Zeitschrift: Schweizerische Bauzeitung

Wettbewerb für eine Strandbad-Anlage in Kreuzlingen am Bodensee.

WETTBEWERB FÜR EINE STRANDBAD-ANLAGE IN KREUZLINGEN AM BODENSEE.

1. Rang. Entwurf von Arch. Hermann Weideli "Zürich und Kreuzlingen. - Fliegerbild der Anlage aus Norden.

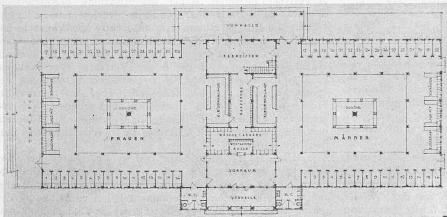
Ueber den Entwurf "Chogebach" äussert sich das Preisgericht wie folgt: Das Projekt zeichnet sich ausser seiner künstlerischen Fassung durch zwei Gedanken aus: 1. Die Bucht mit ihrem Bestand an Bäumen wird möglichst unberührt gelassen und nur das Notwendigste an Ausgleich geschaffen. 2. Das Zellengebäude mit den Verwaltungsräumen am Eingang wird als Dominante auf die grosse Sportwiese bezogen und das Restaurant mit Ausblick auf See und

Sportwiese an den Abhang gelegt. Das Projekt leidet jedoch an allzuweit getriebener Grosszügigkeit. Das Zellengebäude mit seinen Höfen, dem basilika-artigen Mitteltrakt und Terrassen ist zu verschwenderisch. Diese Anlage kann aber mit verhältnismässig kleinem Personalbestand verwaltet werden. Der Eventualvorschlag für die Lage der Kasse ist abzulehnen.
